Ocú, 28 de julio de 2022.

Dando atención a su Nota DRHE-SEIA-0514-2022 de 19 de abril de 2022 y notificada el 8 de julio de 2022, por medio de la cual solicita información aclaratoria respecto al Estudio de Impacto Ambiental, Categoría I, del proyecto **LOTIFICACIÓN LLANO AFUERA**, presento a continuación respuesta a cada una de las preguntas.

Fotografías del Sitio del Proyecto

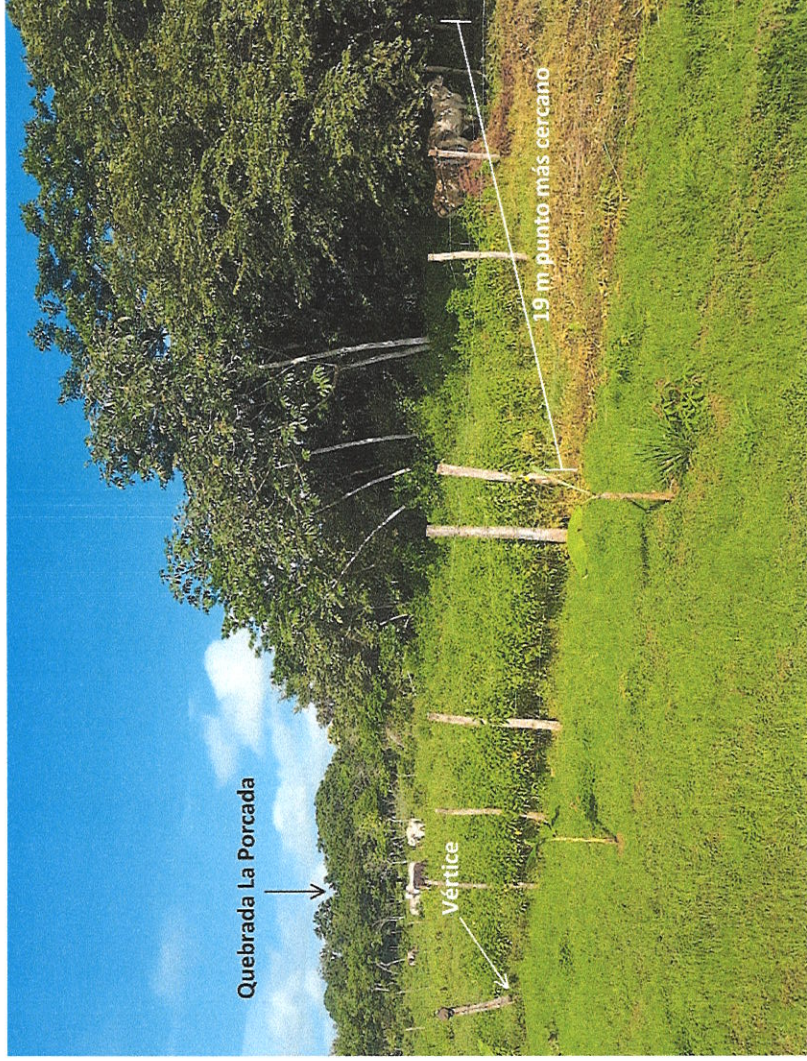
3.a. El Promotor deberá detallar cuáles serán las medidas que implementará, con la finalidad de dar cumplimiento al artículo 23 de la Ley N° 1 de 3 de febrero de 1994, Ley Forestal de la República de Panamá, toda vez que uno de los vértices del polígono del proyecto (lote # 18), no cumple con el distanciamiento normado en referencia al bosque de protección de la fuente hídrica.

Respuesta: De acuerdo al plano presentado en el Estudio de Impacto Ambiental, el lote #18 cuenta con una superficie de 684.44 m². Según lo que indica la Nota DRHE-SEIA-0514-2022 de 19 de abril de 2022, el vértice de este lote (que sería el vértice 24) se encuentra dentro de la servidumbre forestal de la Quebrada La Porcada, por lo que habría que replantearlo para cumplir por el mandato de la Ley Forestal.

Consideramos que ha habido un error de comunicación durante la inspección de campo entre las partes y se interpretó que el vértice 24 estaba al pie del monte que se encuentra al lado del proyecto de lotificación. En realidad, no es así, como se puede verificar con las coordenadas. El vértice 24 siempre ha estado en su sitio, a más de 20 metros del referido monte, donde pasa la alambrada que marca los límites de la lotificación. Como se puede observar en las fotografías siguientes, la distancia más corta entre el lote #18 y el monte es de 19 metros, medida con cinta.

Imagen: Vista del lote #18 y del vértice 24, con el cual se ha generado la confusión. A la derecha se observa que la distancia más corta entre el lote #18 y el monte es de 19 metros. Al fondo de la imagen se observa la trayectoria de la Quebrada La Porcada, a más de 100 metros del proyecto.

Imagen: Vista de la separación de 19 metros entre el lote #18 y el monte en sus puntos más cercanos.
